정기(기동점검) 점검 결과보고

[동부간선도로 확장공사(3공구)]

- 점검일시 : 2019.08.30 (금)
- 점검결과
- ◆ 점검자 : 최영준

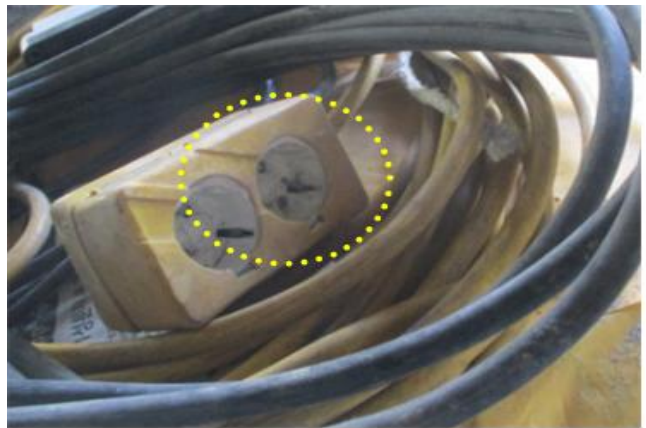
- 수락고가차도 면보수 작업장은 각종 유해물질이 방치된 공간에서 희석제통을 받침으로 근로자들이 물을 마시고 있는 등 매우 열악한 환경으로, 더운 날씨에 각종 유해물질을 음료수 등으로 오인할 우려가 있으니 근로자 특별 교육을 실시하고, 재발되지 않도록 주변 정리 및 근로자 휴게 공간을 별도로 마련하기 바람,
 - 주변에는 화재발생시 초기진압이 가능하도록 소화기를 비치하여 관리하기 바람.
 ※ 산업안전보건 기준에 관한 규칙 제449조(유해성 등의 주지)
